REVIDERT NOTAT

11.08.2014

Tilleggsinformasjon konsesjonssøknad Malme og Røshol kraftverk

Vedlegg 0: Malme og Røshol kraftverk, alle alternativer med nedgravd rør rundt Fosshaugen og vei til inntaksdammen fra nord.

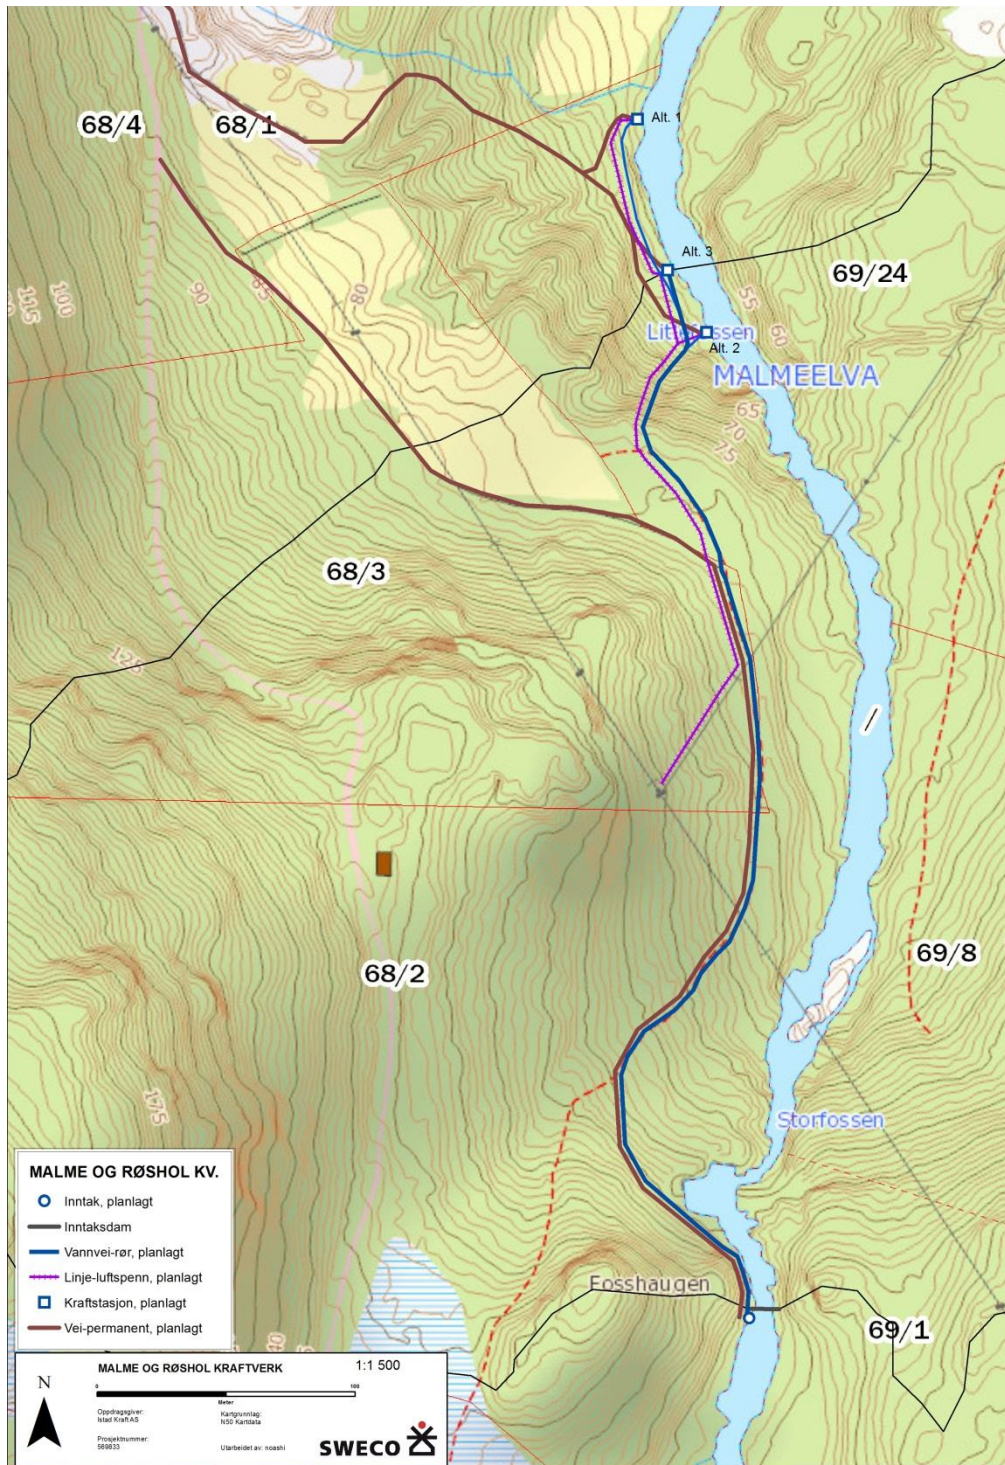
I søknaden er røret lagt fra dammen på framsiden av Fosshaugen og i bue rundt utbuktingen av Malmeelva ved Storfossen. Se kart i vedlegg 3. På befaringen ble inntaket alternativt omtalt/plassert i elva noe oppstrøms dammen. Dette vil føre til et mer omfattende inngrep i Fosshaugen dersom det ikke er fjell og mulighet for boring av hull for vannveien. NVE ber derfor om at disse alternativene blir bedre beskrevet og visualisert/vist inntegnet på bilder.

Hele vannveien er planlagt som nedgravde rør. Like nedstrøms planlagt inntak er et utfordrende parti for vannveien. Det er en bratt sideskråning med helning opp mot 45°. I skråningen er det glissen lauv- og granskog. I en strekning på ca. 30 m vil det på langs i denne skråningen bli sprengt ut en hylle med bredde 4-5 m. I forbindelse med denne hylla sprenges/graves det ut en fjellgrøft for å føre ut røret fra inntaksdammen. I ettertid vil hyllen fungere som permanent vei til inntaksdammen. Etter dette utfordrende partiet vil rørtraséen krysse en skråning med helning opp mot 30°. Vedlegg 0 – 3 viser denne løsningen inntegnet på kart.

Vedlegg 3: Detaljkart Malme og Røshol kraftverk, alternativ 3 med nedgravd rør rundt Fosshaugen og vei til inntaksdammen fra nord.

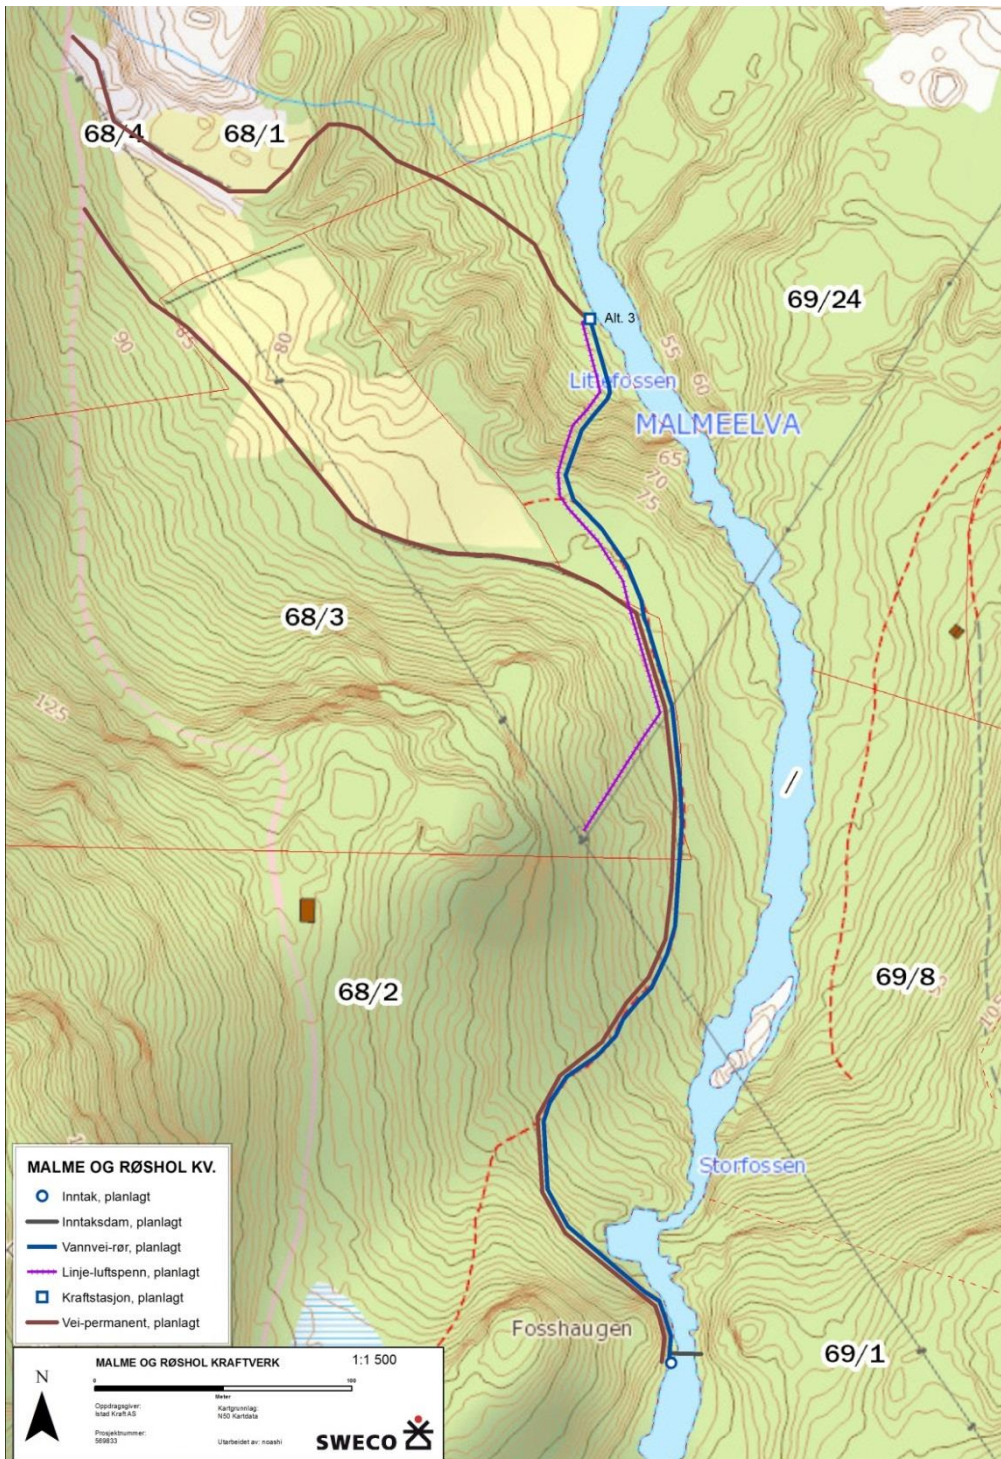
NVE ber søker vurdere og beskrive et alternativ 3 for kraftstasjonen med utløp på kote 50 (ca. 70 m ovenfor alt. 1 og 30 m nedenfor alternativ 2).

NVE ber om at hele rørtraseen blir målt opp med GPS, nedre del for hvert av alternativene for inntak og kraftstasjonen og vises på detaljerte kart og bilder. I søknaden er målestokken og detaljeringsgraden på kartene altfor liten og visualisering mangler. Traseen må ikke komme i konflikt med steingjerdet langs traktorveien som tidligere markert skille mellom innmark og utmark. Fra terrassekanten ned gjennom ravinelandskapet må traseen vurderes spesielt for de ulike alternativene for plassering av kraftstasjonen.

Etter oppfordring fra NVE presenteres en ny alternativ utbyggingsløsning, alternativ 3. Det som skiller alternativene er kraftstasjonsplassering. Alternativ 3 har kraftstasjonsplassering ca. 70 m oppstrøms alternativ 1 og ca. 30 m nedstrøms alternativ 2. Alternativ 3 vil ha utløp på kote 51 i Malmeelva. Hoveddata for alternativ 3 er presentert i tabell 1. I kraftstasjonen er det som for alternativ 1 og 2 planlagt to francis-turbiner med fordeling 30 % / 70 %. På kraftstasjonsområdet er det lauvskog, og terrenget skråer ned mot elva. Det er usikkert hvor stort løsmassedekket er, og det må forutsettes at kraftstasjonen anlegges på løsmasser. I vedlegget er det vist bilder fra kraftstasjonsområdet, samt en visualisering av kraftstasjonen for alternativ 3.

Vedlegg 4: Malme og Røshol kraftverk, alle alternativer med boring gjennom Fosshaugen og vei til inntaksdammen fra øst.

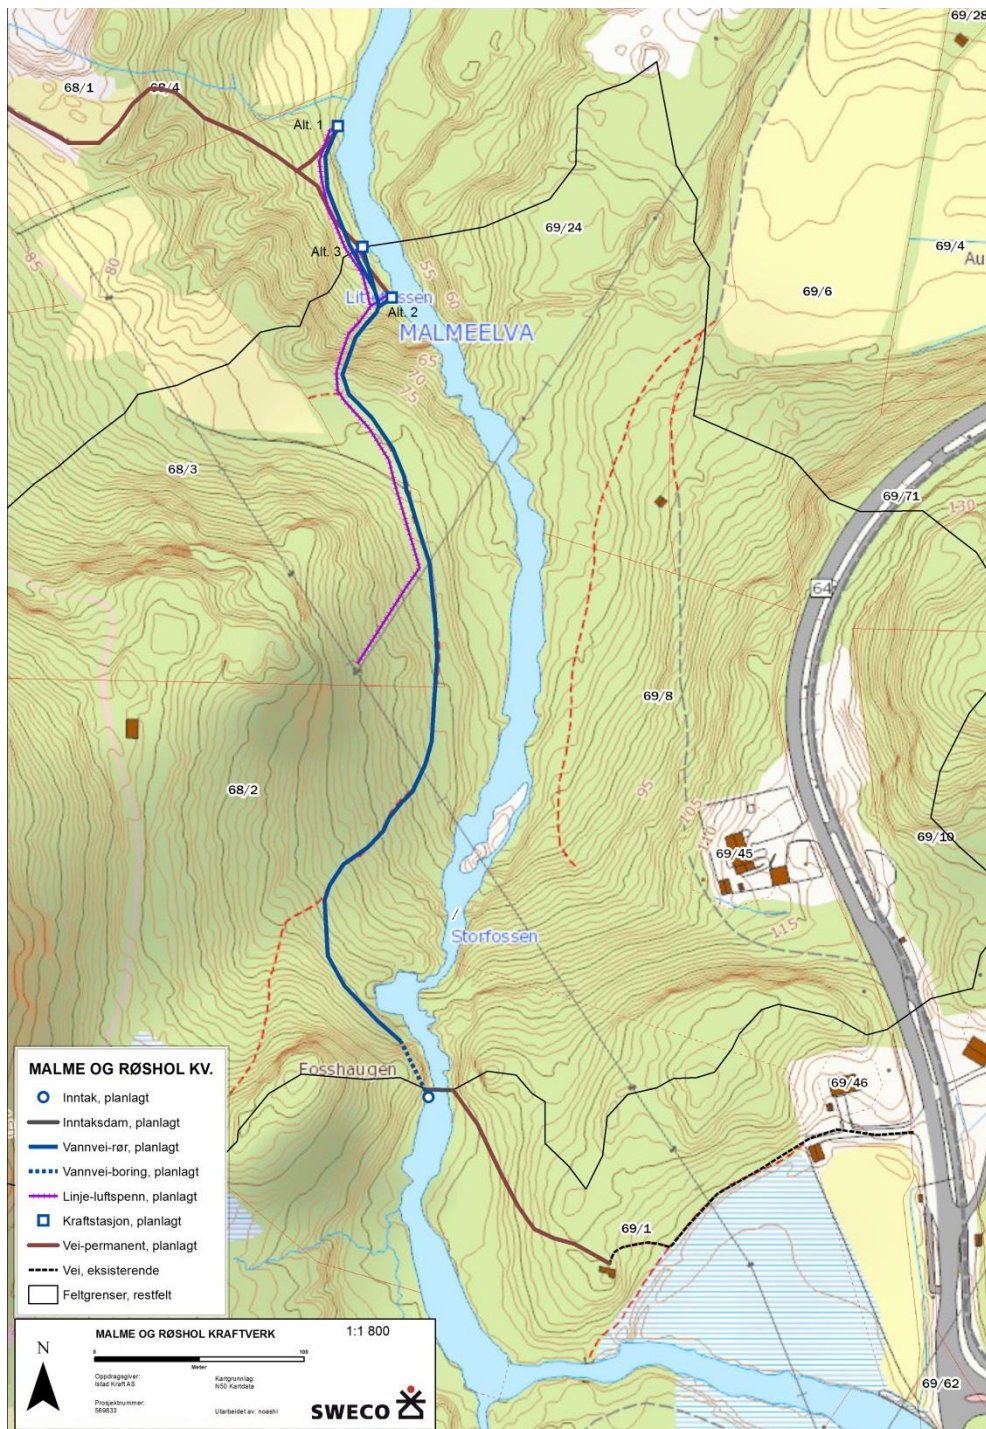
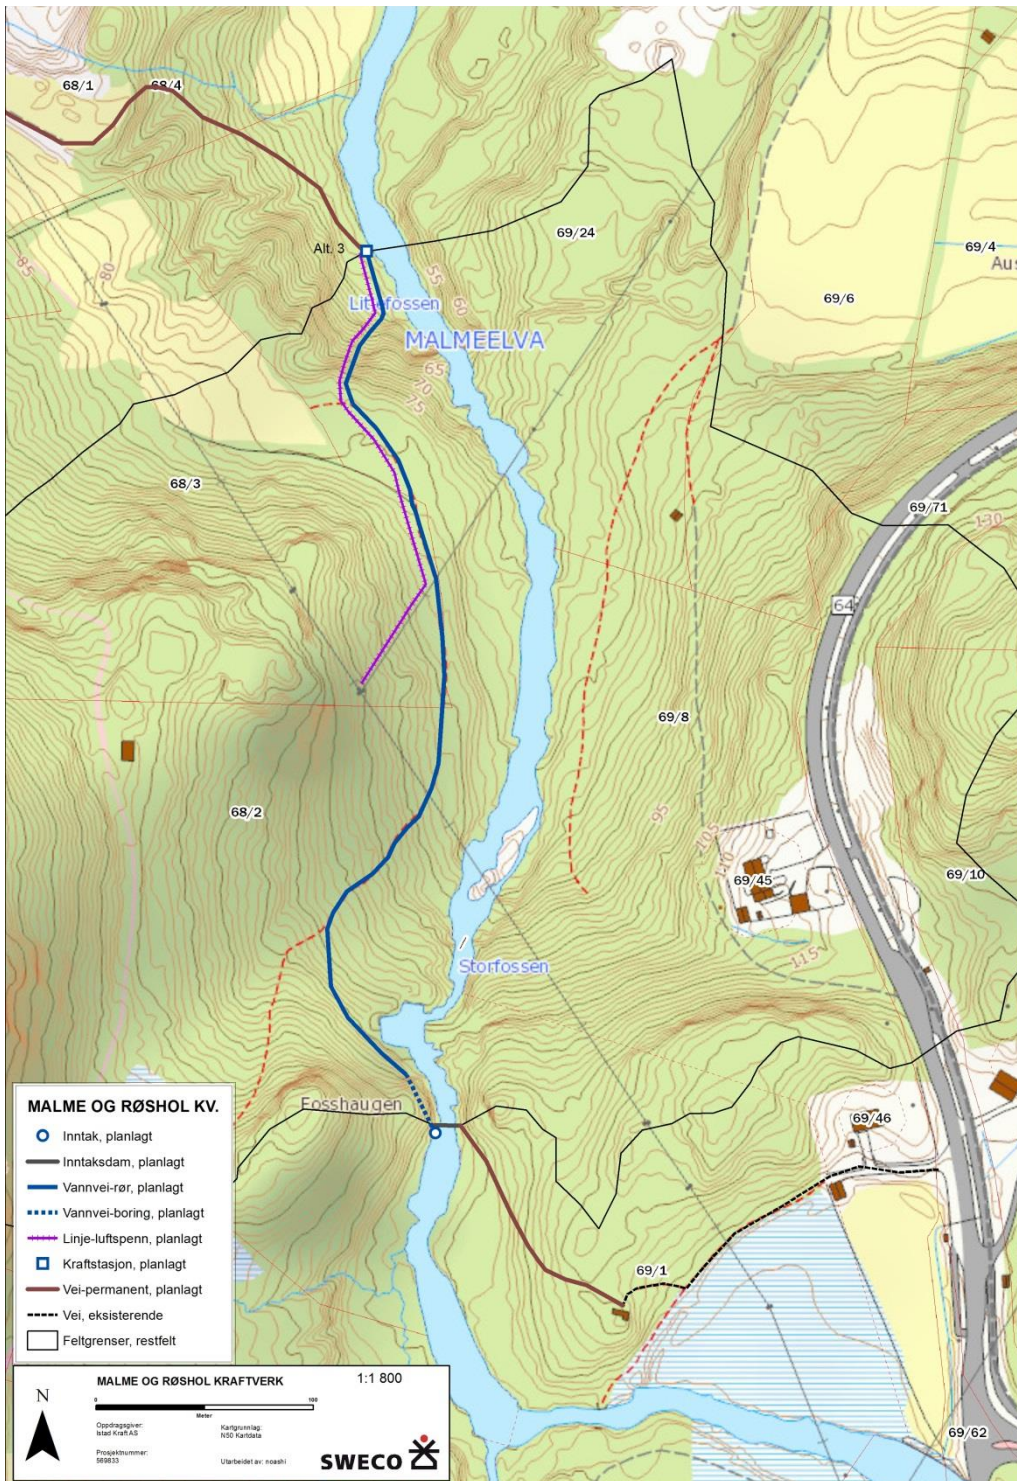
Skulle det bli aktuelt og føre vannveien i tunnel gjennom Fosshaugen vil det være mer hensiktsmessig med adkomst fra øst til inntaksdammen. Denne traseen er ikke befart og må utredes gjennom søk i relevante databaser.

Vedleggene 4 og 5 viser detaljkart for alternativene med boring gjennom Fosshaugen og deretter nedgravd rør til kraftstasjon.

Hvis det viser seg at forholdene i Fosshaugen gjør at vannveien kan føres ut fra inntaket i tunnel/boring, vil det være mer hensiktsmessig med adkomst fra øst til inntaket. Dette området er ikke tidligere befart med tanke på naturverdier. Alle relevante databaser er gjennomført og det er ikke registrert noen spesielle verdier i dette området. Området har en blanding av lauvskog og plantet gran og er typisk for regionen. Uten at området er befart ser vi det som svært tvilsomt at adkomstveien vil komme i konflikt med viktige natur-/kulturverdier. Vedlegg 4 og 5 viser detaljkart med veiatkomst til inntaksdammen fra øst.
